東海第二発電所
新規制基準への適合性に係る
主な変更点について
(コメント回答)

平成30年5月17日
日本原子力発電株式会社

1. 審査会合(2018年5月15日)での指摘事項及び回答事項

ペDESTAL構造概要図

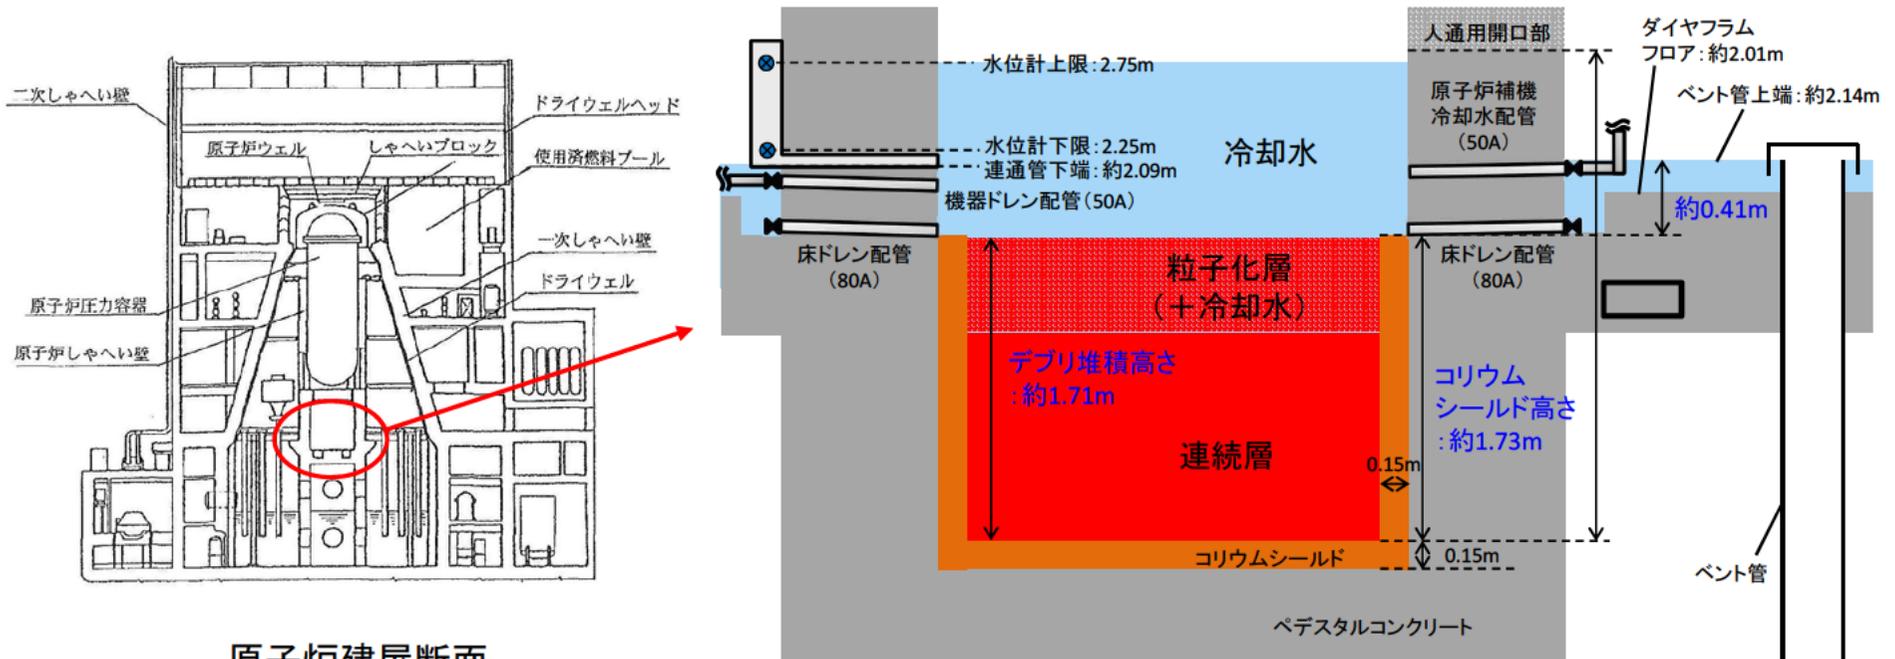
- デブリ堆積高さの最適条件ケースと感度ケースについて、各ケースの条件を含め整理すること。

- デブリ堆積高さ評価のための最適条件と感度条件について、各パラメータの条件設定の考え方及び各ケースの評価結果について整理しました。
- 感度条件ケースの評価結果を踏まえ、コリウムシールド高さ、厚さを設定するケースの条件設定の考え方について整理しました。

高さに係る記載は、床面コリウムシールド上からの高さ

デブリ影響評価条件での
デブリ堆積イメージ

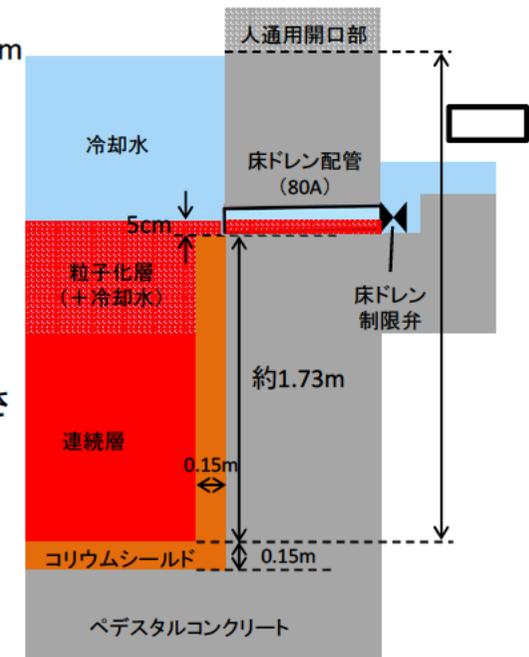
- コリウムシールド高さの設定に当たっては、「デブリ体積」及び「粒子化層の堆積高さ」それぞれに感度条件を設定した場合のデブリ堆積高さを考慮しており、十分保守的な設定
- ただし、東海第二発電所のペDESTAL構造のデブリ影響に対する耐力を確認する観点から、デブリ堆積高さがコリウムシールドを超える条件を仮想的に設定し、影響評価を実施
- 具体的には、感度条件①～③を全てを考慮

コリウムシールド高さ(約1.73m)を粒子化層が5cm超える

- ・粒子化層について、保守的に連続層を含む全デブリの平均温度を設定しても、侵食量は0cm
- ・ペDESTALへの注水により、粒子化層の冠水も維持するため、粒子化層の冷却は維持
- ・このため、コリウムシールド高さを超える粒子化層が、側壁コンクリートの構造健全性に影響を与えることはない

- 床ドレン配管、床ドレン制限弁の侵食量評価
- ・床ドレン配管は、ほぼ水平(約1度の傾斜)であり、配管内には冷却水が侵入
- ・配管内の粒子化デブリは連続層から発生した蒸気の影響を受けないことに加え、堆積高さが低くセルフレベルリング等の駆動力は小さいため、水で満たされた配管内への粒子化デブリの流入は少ないと考える
- ・粒子化デブリが配管内に流入した場合にも、配管等が一部侵食する可能性はあるが、床ドレン制限弁が貫通し粒子化デブリがドライウェルに流出することはない

床ドレン制限弁損傷時の系統イメージ

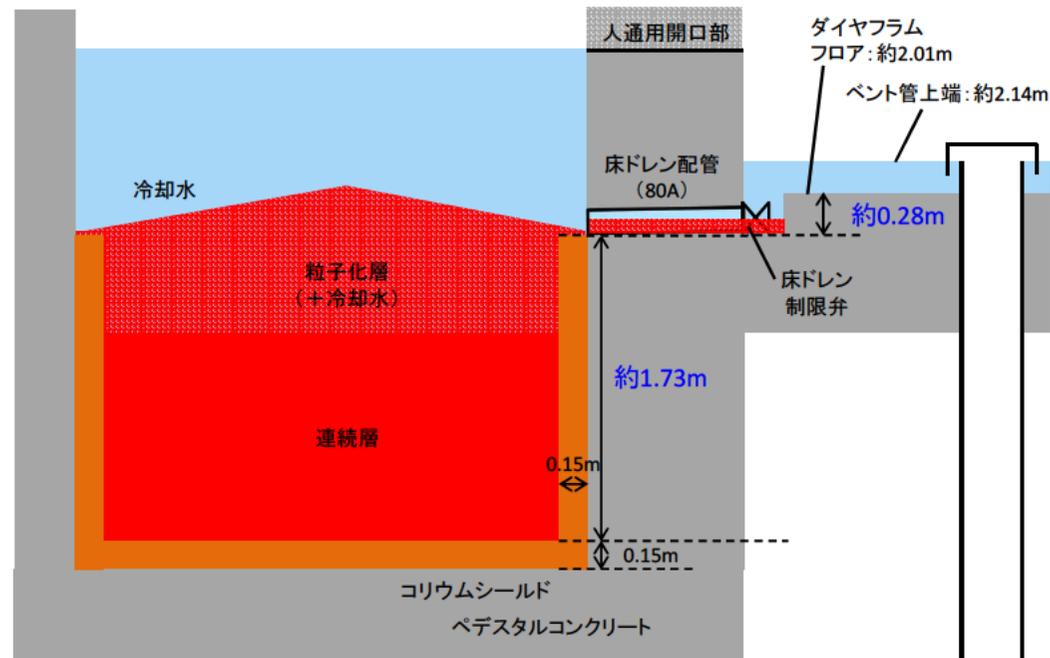
▶ 床ドレン制限弁の損傷を仮想した場合の影響

- ・流入した粒子化デブリが床ドレン配管の奥まで流入し、制限弁を損傷させることを更に仮想した場合にも、粒子化層の堆積高さはダイヤフラムフロアの床ドレンが集積する溝の高さの範囲内にとどまる
- ・ダイヤフラムフロア上には、ベント管上端高さまでスプレィ水等が存在し(コリウムシールド上端から約0.41m)、流出した粒子化デブリの冷却は維持される
- ・床ドレン制限弁は180° 方向に2弁設置されるが、制限弁が2弁ともに損傷し冷却水がドライウェルに流出する場合においても、代替循環冷却系によりペDESTAL内に供給される冷却水により、ペDESTAL内の水位は人通用開口部維持され、一部の冷却水は人通用開口部よりドライウェル側に流出する(添付6)
- ・仮に、ペDESTAL内の粒子化層が不均一に堆積している場合にも、冷却水により冠水維持される(添付7)
- ・このため、粒子化デブリの床ドレン配管への流入及び床ドレン制限弁の破損を仮想しても、デブリの冷却及び冠水は維持される
